APPENDICE INTEGRATIVA

**Realizzazione di un parco Agrivoltaico di potenza
nominale pari a 42 MWp, denominato
“MACOMER 4”
sito nel Comune di Macomer (NU)**

Località “Nuraghe Solene”

Rev02	<i>Integrazione documentale</i>	Data ultima elaborazione: 19/04/2024
	Codice Elaborato	Oggetto
	-	AGGIORNAMENTO LAYOUT

Figura 1 - Dettaglio fascia di rispetto di 10 m dall'asta fluviale

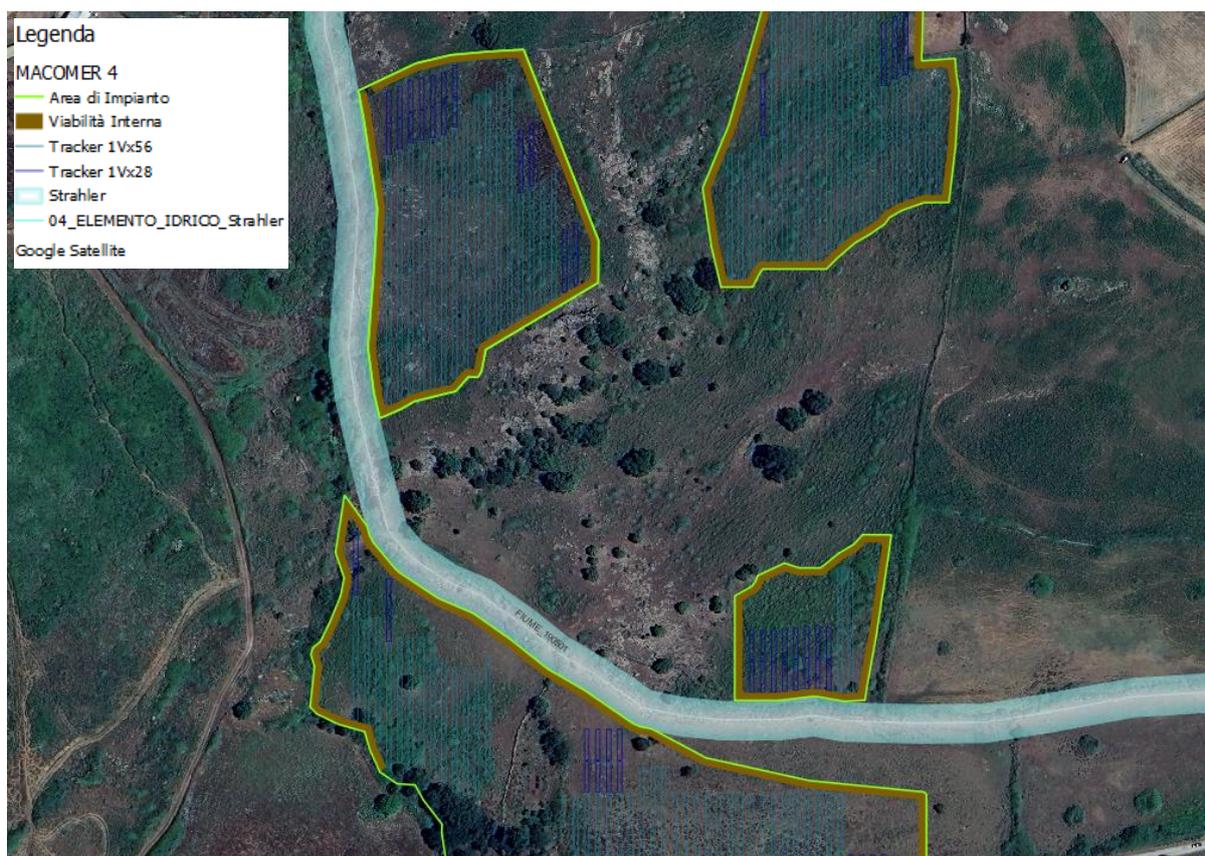
Perciò, da tali aste – ai sensi dell'art. 30 ter delle NTA del PAI, aggiornate con le modifiche approvate dal comitato istituzionale dell'autorità di bacino con deliberazione n. 15 del 22 novembre 2022 – in fase progettuale è stata tenuta una distanza (profondità L) di 10 m dalle sponde dell'elemento idrico quale misura di prima salvaguardia per la localizzazione delle strutture trackers.

FIGURA 4 - CONFRONTO VECCHIO LAYOUT (A SINISTRA) NUOVO LAYOUT (A DESTRA) SOTTOCAMPI DA 1 A 4

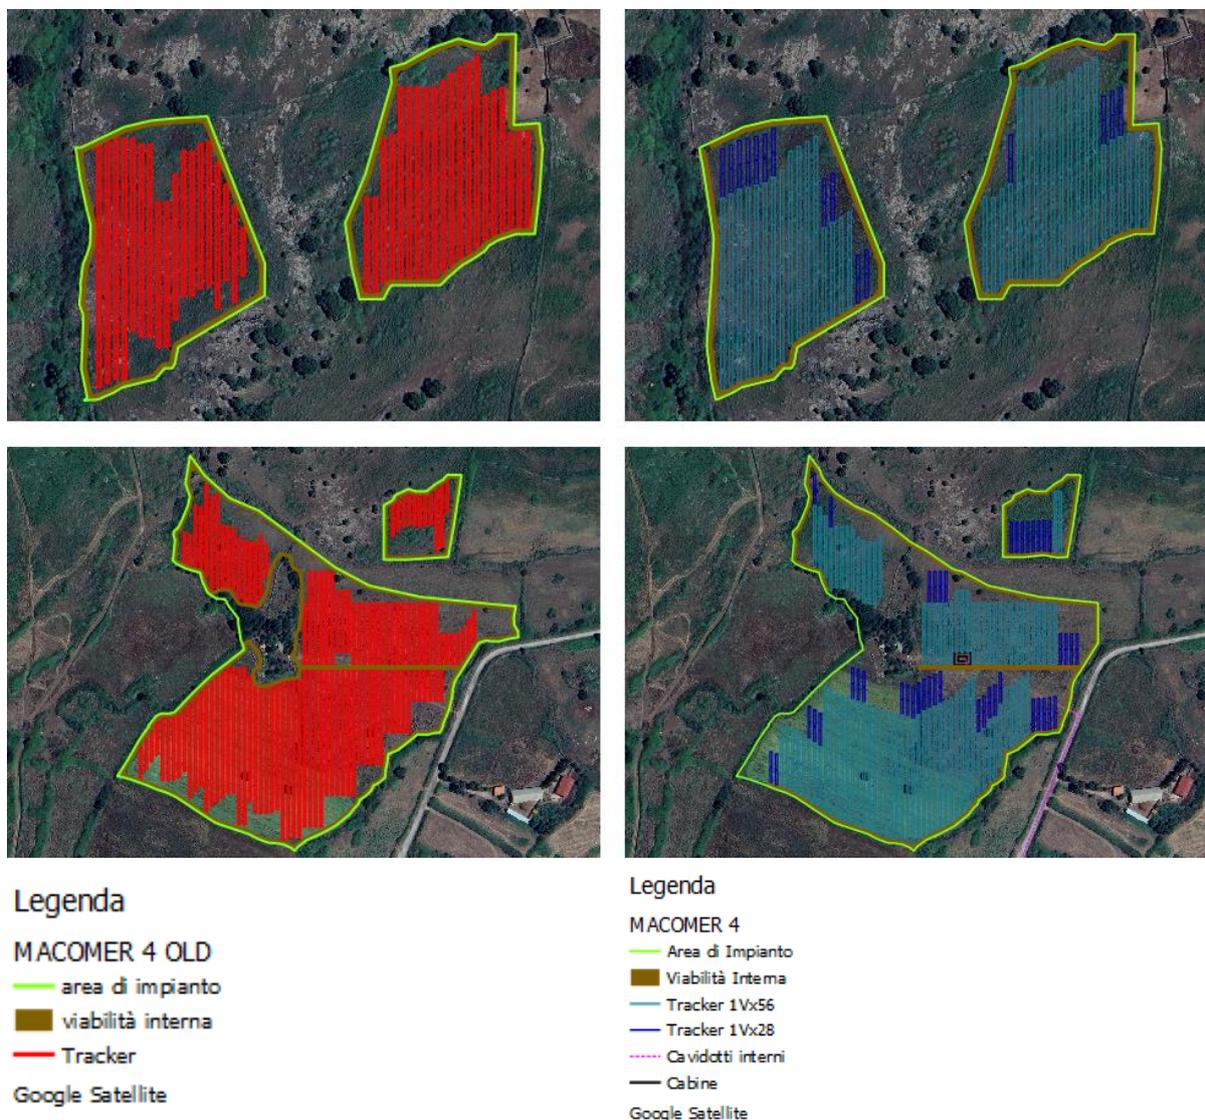
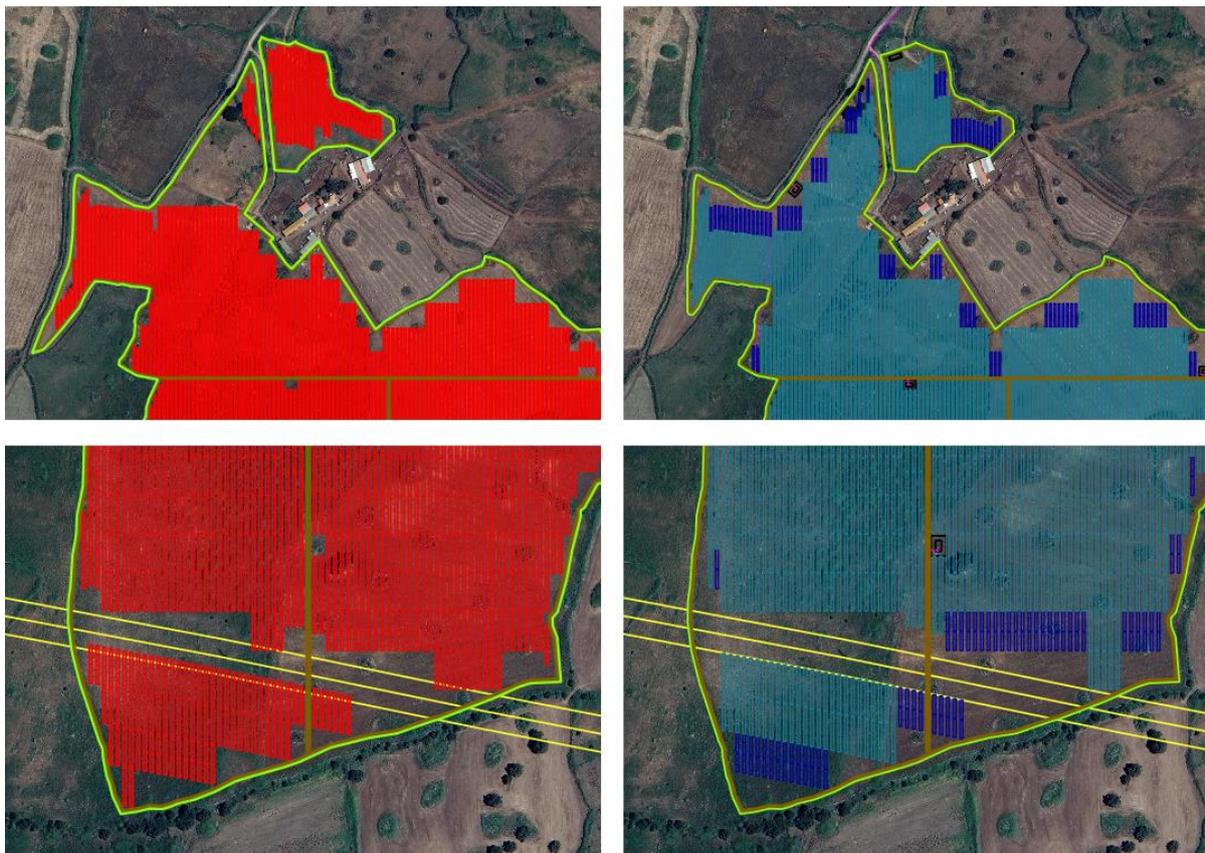
- **Sottocampo 1:** spostamento tracker e recinzione nel rispetto della fascia Horton – Strahler di 10 m dal corso d'acqua FIUME_190501;
- **Sottocampo 2:** spostamento tracker per riconfigurazione complessiva del layout;
- **Sottocampo 3:** spostamento tracker e recinzione nel rispetto della fascia Horton – Strahler di 10 m dal corso d'acqua FIUME_190501;
- **Sottocampo 4:** spostamento tracker per riconfigurazione complessiva del layout; riduzione sostanziale superficie destinata a viabilità; modifica ad un tratto di viabilità

e spostamento della recinzione in via precauzionale per aumentare la distanza di rispetto dal nuraghe (Nuraghe Prunas) a una distanza di 100 m circa.
